MARCHÉS PUBLICS ET ACCORDS-CADRES
COMPLEMENT D'INFORMATIONS N°4
AOO N°25-23-511

Suite à des questions posées sur PLACE,

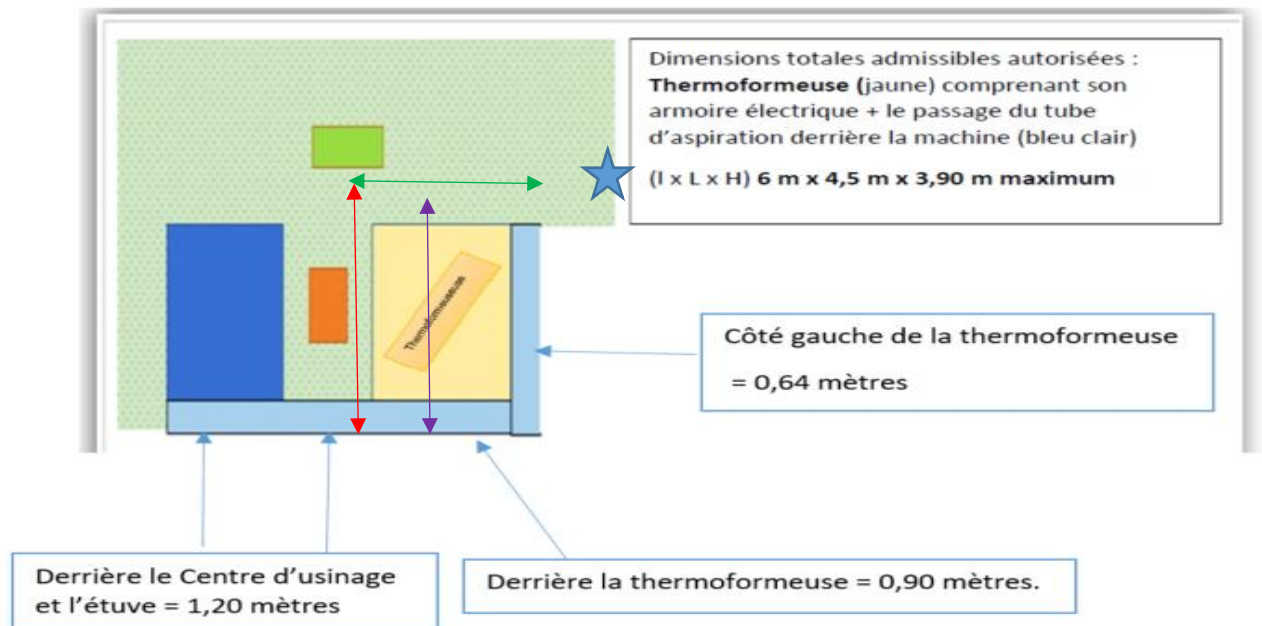
1) Complément d'informations concernant la machine du lot 2

L'acheteur communique les dimensions du plus petit conteneur pouvant être usiné avec la machine sollicitée.

➤ En vert/orange = les dimensions planaires du caisson (cotes A / B) = **29 cm et 39 cm**

- En bleu = la profondeur intérieure du caisson (cote C) = **18,5 cm**
- En rouge = la cote H, correspondant à la hauteur du perçage le plus bas à réaliser = **12 cm**
